改善箇所説明図

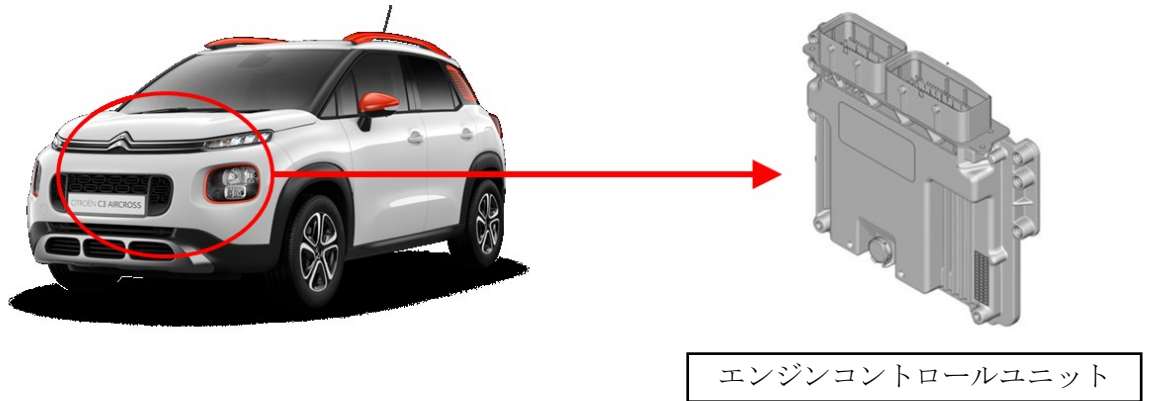
エンジンコントロールユニットにおいて、アップデート用ソフトウェアのプログラムが不適切なため、空燃比が正しく制御されず、排気ガス規制値を満足しなくなるおそれがある。

全車両、エンジンコントロールユニットを対策プログラムに書き換える。

運転席側ドアロックストライカー上側の固定ボルトの頭に白ペイントを塗る。
